改善箇所説明図

遮熱板の対策内容

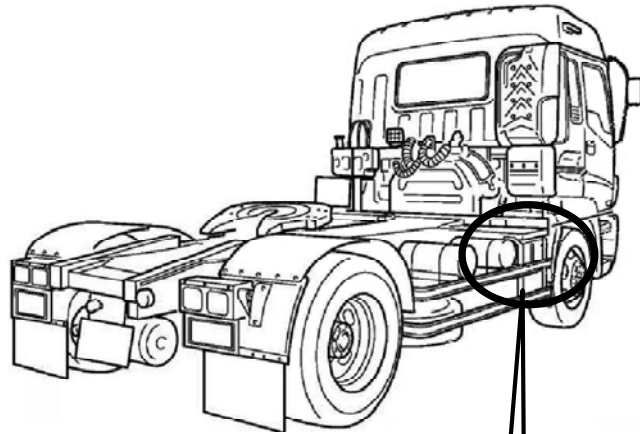
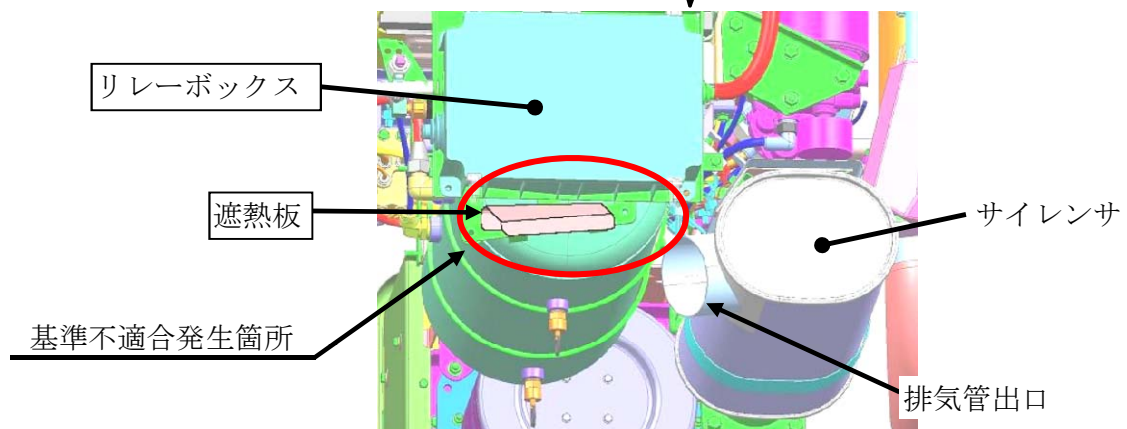
粒子状物質除去装置（DPD）を装着したトラクタにおいて、遮熱板の形状が不適切なため、DPD再生中に車両右後方から強風を受けると排気ガスがリレーボックスにかかり、排気ガスの熱でリレーボックスが溶損することがある。そのため、そのままの状態で使用を続けると、リレーボックス内に雨水等が入り、当該ボックス内の電気部品が腐食して通電不良を起し、最悪の場合、エンジンが停止したり、灯火器等が不灯に至るおそれがある。

全車両、遮熱板を対策品に交換する。また、リレーボックスに損傷が見られるものは新品に交換する。

識別：リレーボックス側面に識別ペイント（黄色）を塗布する。
